Van: [redacted] <[redacted]@edam-volendam.nl>
Verzonden: 02-10-2024 14:34
Aan: [redacted] <[redacted]@Edam-Volendam.nl>,
[redacted] <[redacted]@edam-volendam.nl>
CC: [redacted] <[redacted]@edam-volendam.nl>
Onderwerp: RE: Werkzaamheden Oosthuizen Seevancksweg

Onderwerp: Werkzaamheden Oosthuizen

ASFALTONDERHOUD VOOR EEN GOED WEG

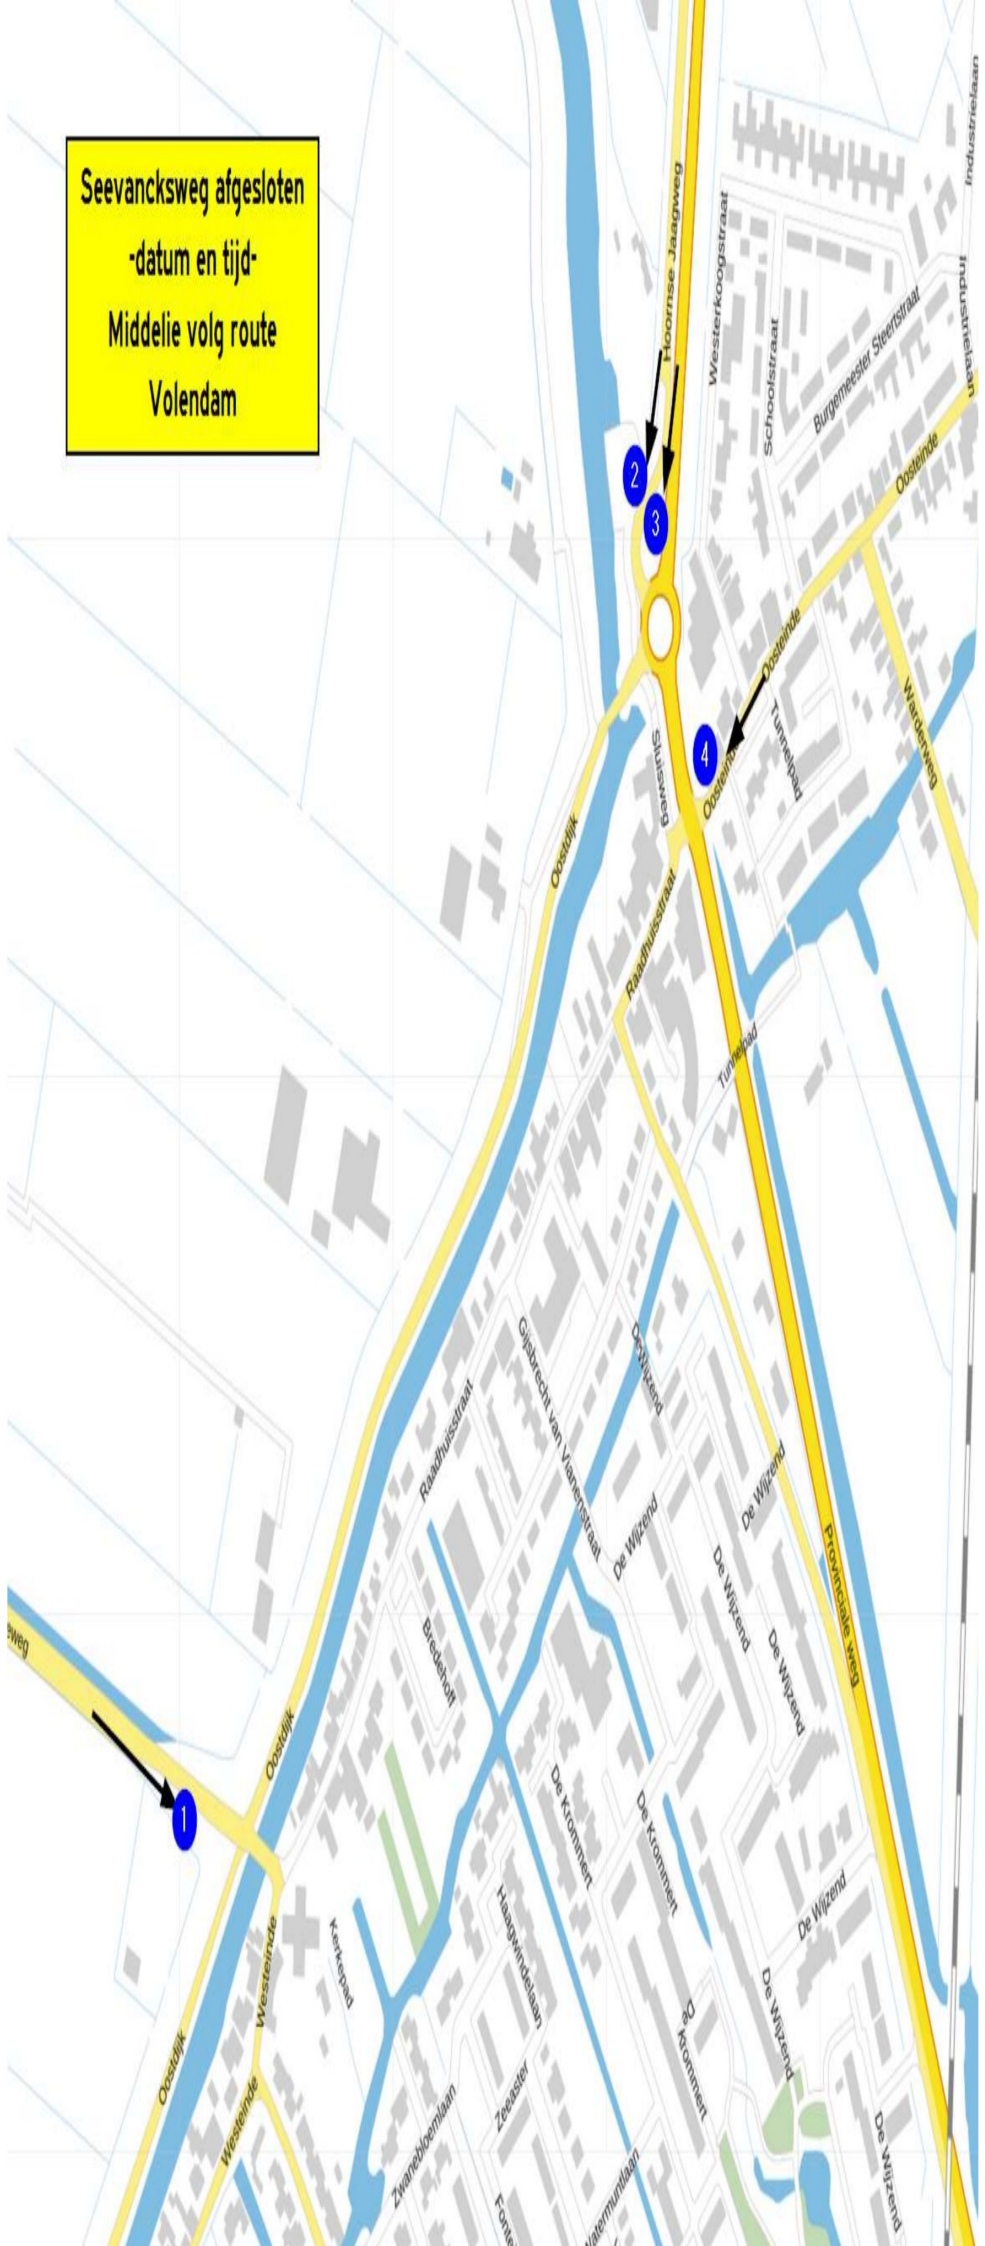
Offiziell
Severdicksweg
100m

Severdicksweg /
Mittels
W

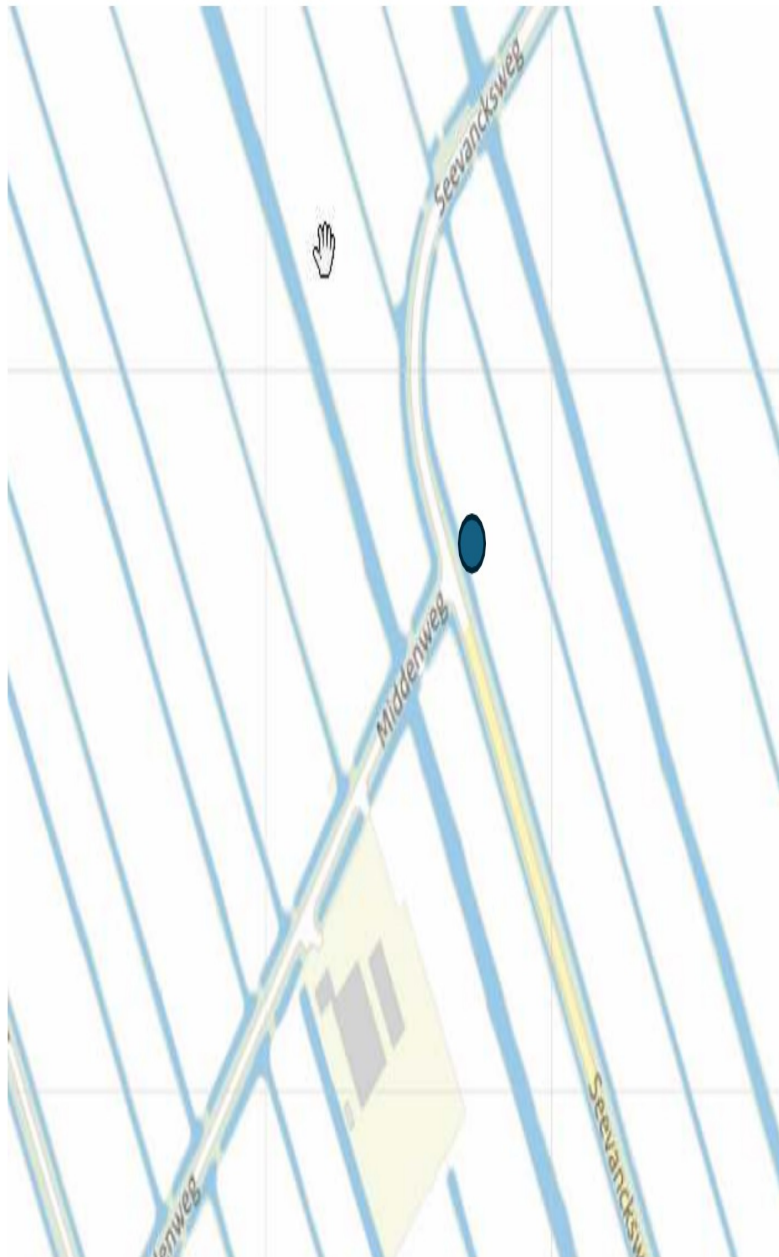
Seevancksweg afgesloten
-datum en tijd-
Middelie volg route
Volendam

Seevancksweg afgesloten
vanaf MFA / Kleine Werf
- datum en tijd -
Westeinde en
Raadhuisstraat

Schildjes plaatsen langs de grasrand van de Fabriek en Komeet
(attentie verhogend en voorkomen dat men door het gras rijdt)

L303 bij de Kleine Werf, Grote Woud, Kruiswoud op strategische plekken
